盤面操作式断路器 DV-UE 形の表示ランプ変更のお知らせ

扱	A	日付	2026年2月	件名	盤面操作式断路器 DV-UE 形の表示ランプ変更のお知らせ
整理番号	KER-633	三菱電機(株) 機器事業部

図 1. 外観及び変更箇所 (例:DV-UE 形 水平取付)

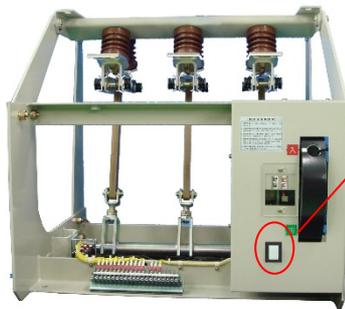
上記盤面操作式断路器の表示ランプを以下の通りに変更します。

機器本体の性能に影響なく、ご使用に支障を与えるものではありません。

表示ランプ製造メーカーからの継続入手が困難な為。

表示ランプ変更箇所※詳細は表 1

変更前	変更後
外観 (表示ランプ点灯時)		
寸法	H27×W22×D8	H27×W22×D13
種類	LED ランプ(白色)	LED ランプ(乳白色)
